敦賀発電所敷地内破砕帯に関する当社の考え方について

なお、昨年 12 月 10 日の評価会合での主な指摘に対する当社の考え方は次のとおり。

D-1 既往露頭を奥側に掘削して詳細に観察

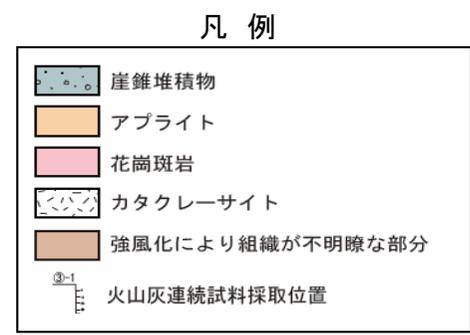
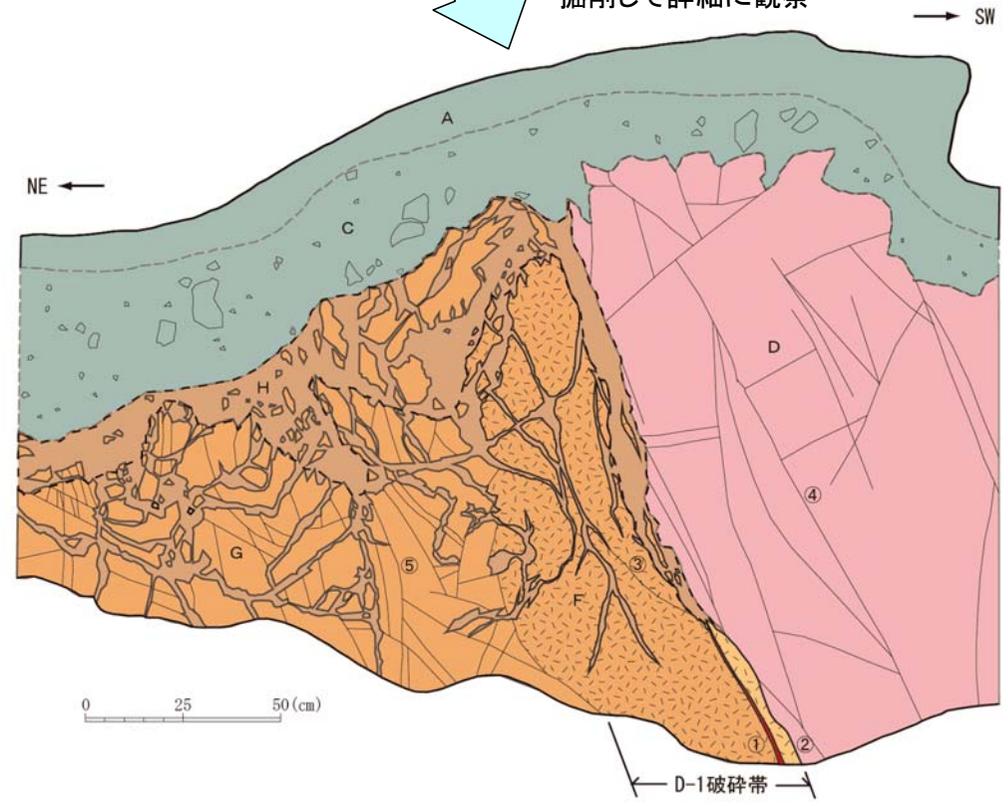
- ① 「D-1 既往露頭では、D-1 破砕帯の東側の岩盤の一部（H層）が仮に堆積物であった場合、D-1 破砕帯は新しい時代に活動した可能性がある」との指摘について（資料2）

指摘の当該箇所（H層）については、

(i) 既往露頭を奥側に掘削した結果、D-1 破砕帯の東側は岩盤であることを確認していること。

(ii) 花崗岩には火山灰は含まれないが、当該箇所での火山灰分析では、H層からは火山起源のものは一切確認されていないこと。

から、H層は堆積物ではなく、岩盤であることは明らかである。

従って、この指摘は当たらない。

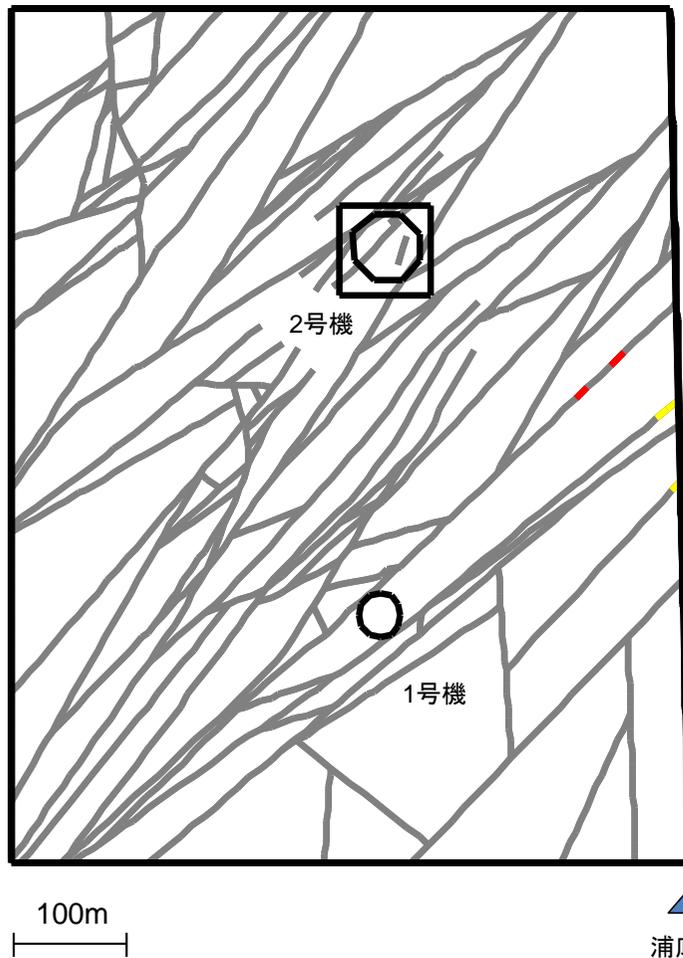
1. 過去の「活動履歴」による連動性（同時活動性）の評価（資料3）

浦底断層については、これまでに実施したトレンチ調査などから、後期更新世以降に複数回活動し、最新活動時期は約 4,000 年前以降であることが確認されている。

このように、両者は活動時期が全く異なっており、D-1 破砕帯と浦底断層は少なくとも約 9.5 万年前以降に同時に活動していないことは明らかである。

破砕帯の安定性（水平断面）

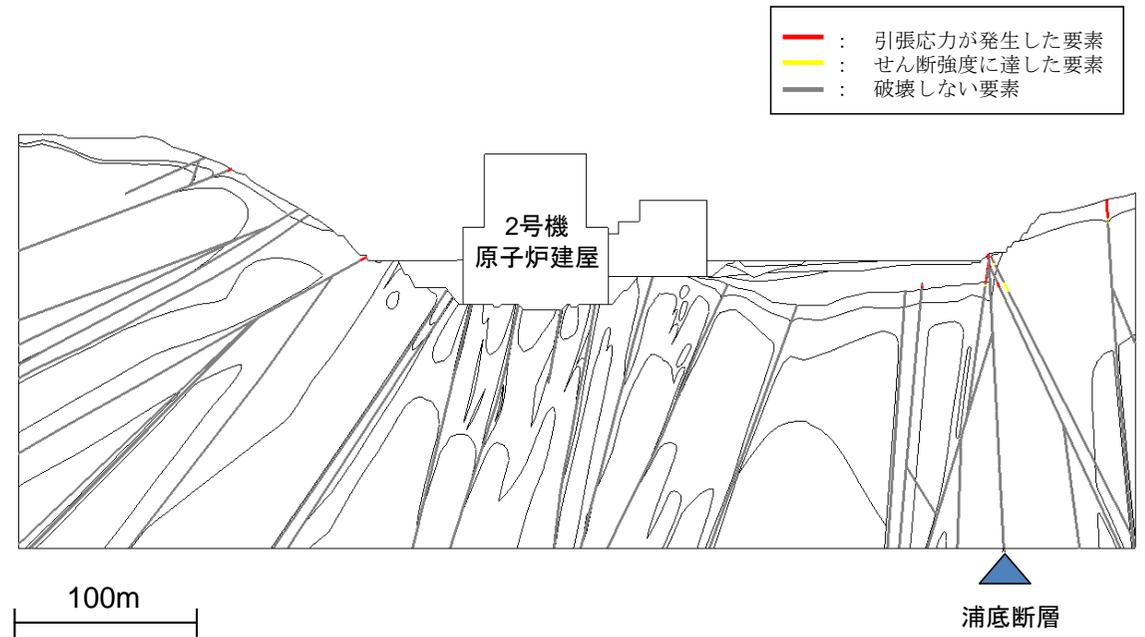
この指針に従って、浦底断層の活動に伴い D-1 破砕帯を含めた周辺の破砕帯にずれが生ずるか否かを数値解析により検討した。（資料 4）

その結果、ずれの発生する可能性のある範囲は浦底断層の極く近傍であり、その範囲は極めて限定的であることが明らかになった。

これにより、2 号機原子炉建屋近傍では、破砕帯にずれが生じることはなく、原子炉建屋に影響を与える可能性がないことが確認された。

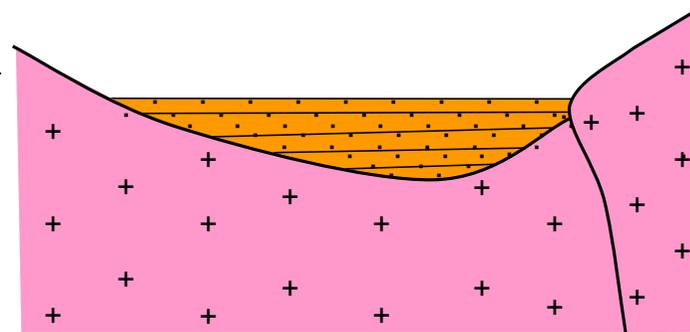
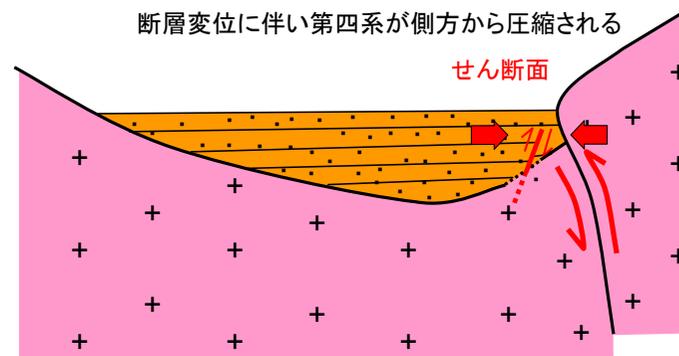
なお、せん断面の形成原因については、浦底断層の活動に伴い副次的に生じた局所的なものではないかと考えている（資料 5）が、現在継続中の調査（資料 6）の中で明らかにしていく考えである。
